Ikke la ny vannledning til Mongstad ødelegge Skipeid tjørna like ved Rissundet byggefelt.

Skipeid tjørna i vinter og sommerdrakt.

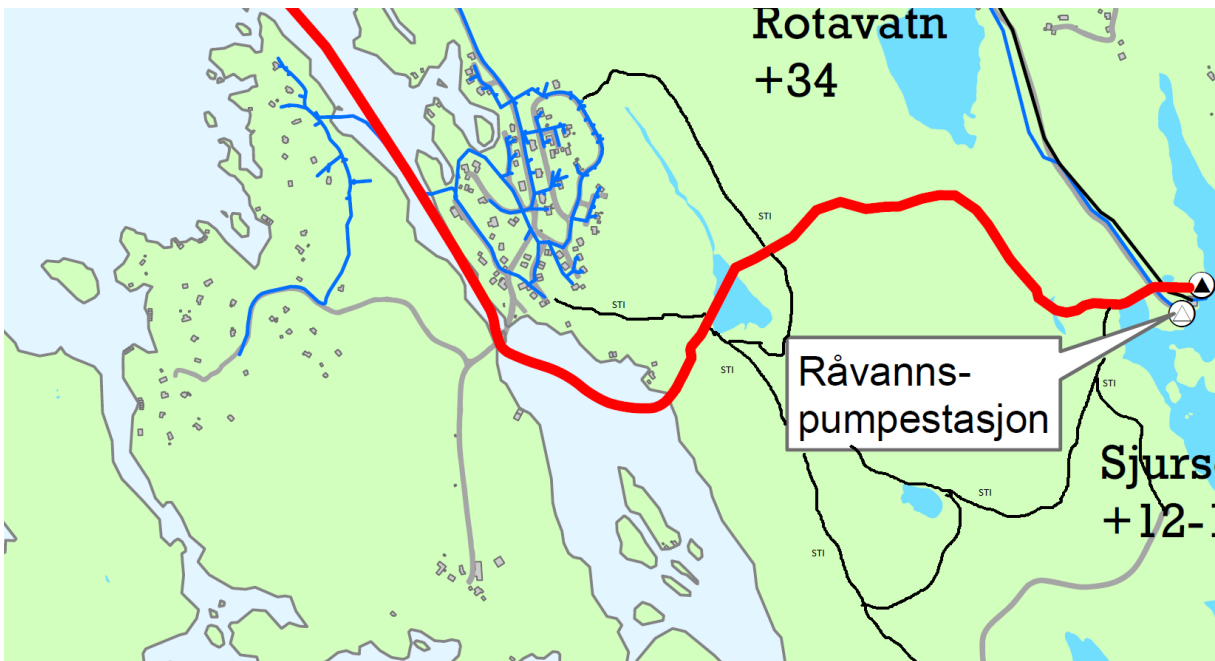
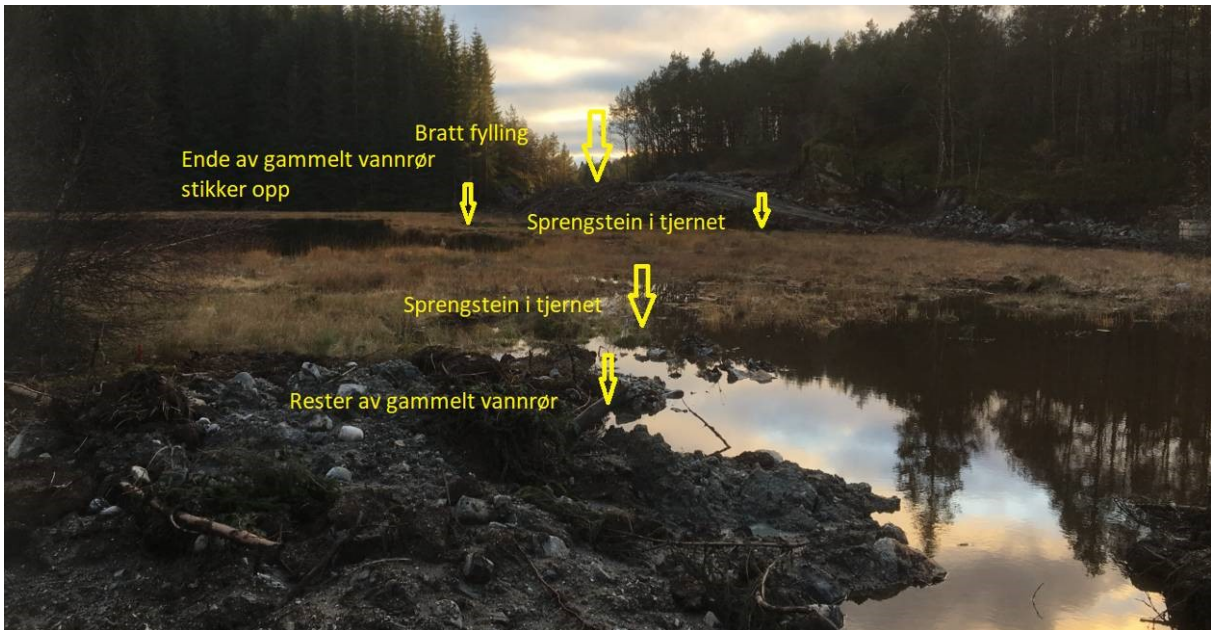
Skipeid tjørna, lunt og koselig er et turmål for oss som bor i Rissundet byggefelt. Her har vi gått på tur med familie og venner, og hatt koselige stunder hele året. De mest minnefulle er når vinteren av og til glimter til og vi kan bolte oss på isen.
